大栄環境株式会社による産業廃棄物処理施設（管理型最終処分場）の変更に係る
生活環境影響調査書〈平井第8工区〉に対する意見と事業者の回答のまとめ

図2 処分場断面図

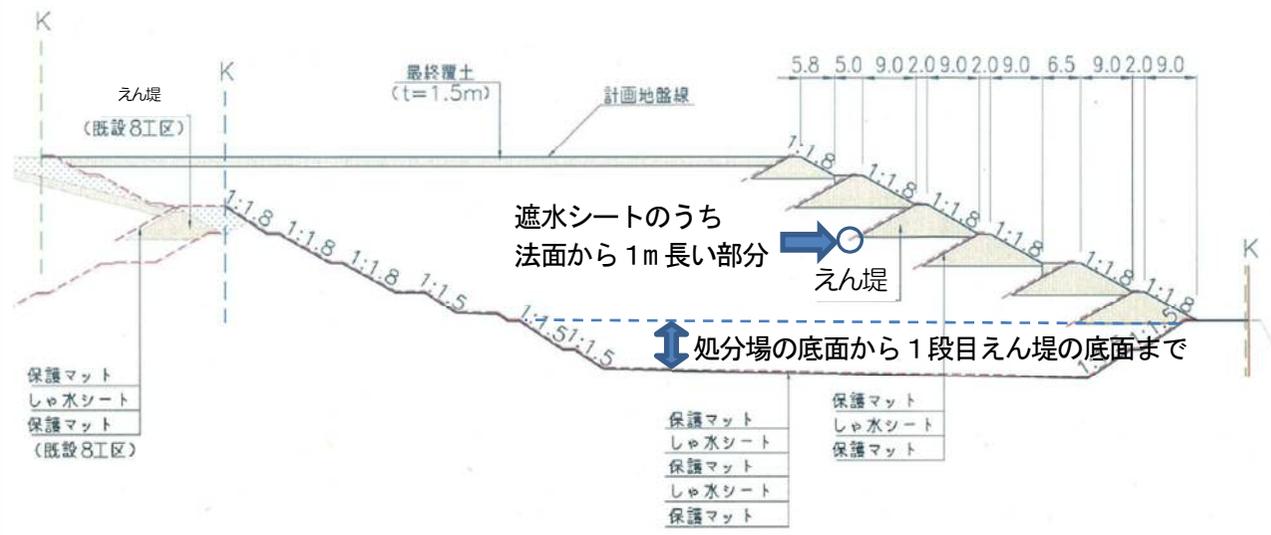
No.	項目	意見	事業者の回答の概要
3	水質	○浸出水処理施設の排水の放流先である青池において、水質と水位の調査を行われたい。	○青池において、今までと同様に水質調査を年1回行う。 (測定項目：pH、BOD、カドミウム・全シアン等の健康項目、ダイオキシン類等の33項目) ○また、水質調査時に青池の水位測定を行うこととし、これらのデータの傾向をみていく。
4	水質	○豪雨時において、浸出水が処分場のえん堤から漏出することがないように処分場内の水位測定を行うとともに、洪水調整池での水質測定について検討されたい。	<p>○処分場内の水位は、縦向き集排水管と連通している浸出水集水ピット※の水位と同じである。このため、毎日、このピットの水位を監視する。 ※浸出水集水ピット：集排水管から流入する浸出水を一時的に貯留するピット。 このピットから隣接する浸出水調整槽へ送水する。</p> <p>○浸出水が処分場のえん堤から漏出しないよう、日常管理及び以下の対策を行う。洪水調整池での水質測定は、万一、漏出した場合に行う。</p> <p>(処分場内の水位上昇による漏出の防止について)</p> <p>○処分場内の水位が上昇しないよう、処分場の底に設置した集排水管で浸出水を浸出水調整槽へ排水する。</p> <p>○堺気象観測所における日降水量データ（1998年1月～2014年9月）や浸出水処理施設の能力を用いて、水処理されずに貯まる浸出水量を計算したところ、最大で4,509 m³であった。</p> <p>○この最大浸出水量は、浸出水調整槽容量 4,825m³ と内部貯留可能量※13,971 m³ の合計 18,796m³ を十分下回っており、豪雨時にも浸出水は1段目のえん堤から漏出しない。</p> <div style="border: 1px dashed black; padding: 5px; margin: 10px 0;"> <p>浸出水調整槽容量と 内部貯留可能量の合計 18,796m³</p> </div> <div style="border: 1px dashed black; padding: 5px; margin: 10px 0;"> <p>浸出水調整槽容量 4,825m³</p> </div> <p style="text-align: center;">年(1998年1月～2014年9月)</p>

※内部貯留可能量：処分場の底面から1段目えん堤の底面までの容積に空隙率を考慮した量

(雨水の処分場内の流下による、えん堤からの漏出防止について)

- 浸出水がえん堤から漏出しないよう、以下の対策を行う。
 - ・えん堤の法面（処分場の内側）の遮水シートは、法面の長さより1m長くする。
 - ・2,000m²に1箇所、縦向き集排水管を設置し、えん堤下部では、浸出水がこの集排水管に向かって処分場の内側に流れるよう、廃棄物層や覆土層に勾配をつけて埋め立てを行う。
 - ・宙水の発生を未然に防ぐよう埋立を行う。
- なお、平井5工区及び平井8工区（既許可区域）は同じ構造で、現在まで浸出水の漏出はない。

埋立標準断面図 S=1:1000

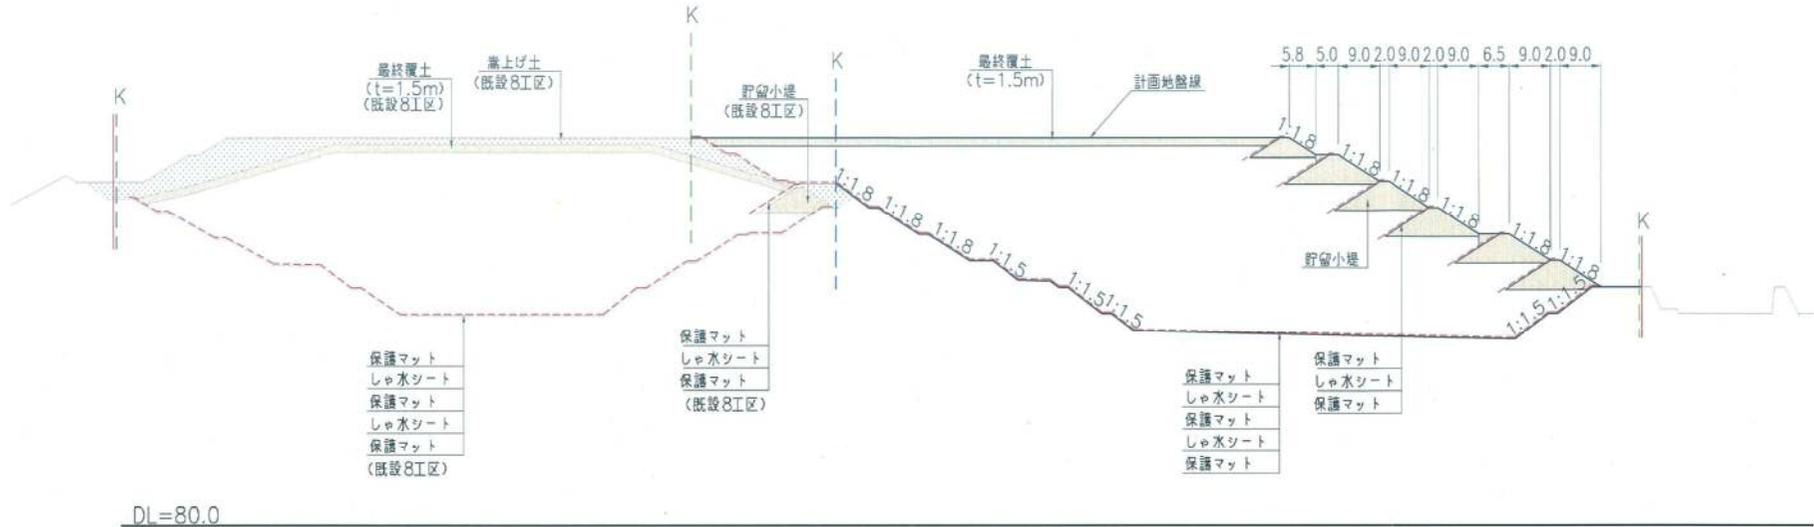
<p>（注）昼間：6～22時</p>	予測地点	現況値 （ L_{Aeq} ）	予測結果 （ L_{Aeq} ）	要請限度 （昼間 ^(注) ）	地点1 市道唐国久井線	70	70	75	地点2 国道170号 和泉丘病院	68	68	地点3 国道170号 道の駅いずみ山愛の里	71	71
予測地点	現況値 （ L_{Aeq} ）	予測結果 （ L_{Aeq} ）	要請限度 （昼間 ^(注) ）														
地点1 市道唐国久井線	70	70	75														
地点2 国道170号 和泉丘病院	68	68															
地点3 国道170号 道の駅いずみ山愛の里	71	71															
7	その他	○処分場の構造図において、えん堤は廃棄物ではなく土で造成することが分かるように修正されたい。	<p>○処分場の構造図（調査書P3-7の図3-1(5)・図面集P5の図1-2）のえん堤部を白色（廃棄物と同じ色）から灰色（覆土と同じ色）に修正する。</p> <p>○修正後の構造図を次頁に示す。</p>
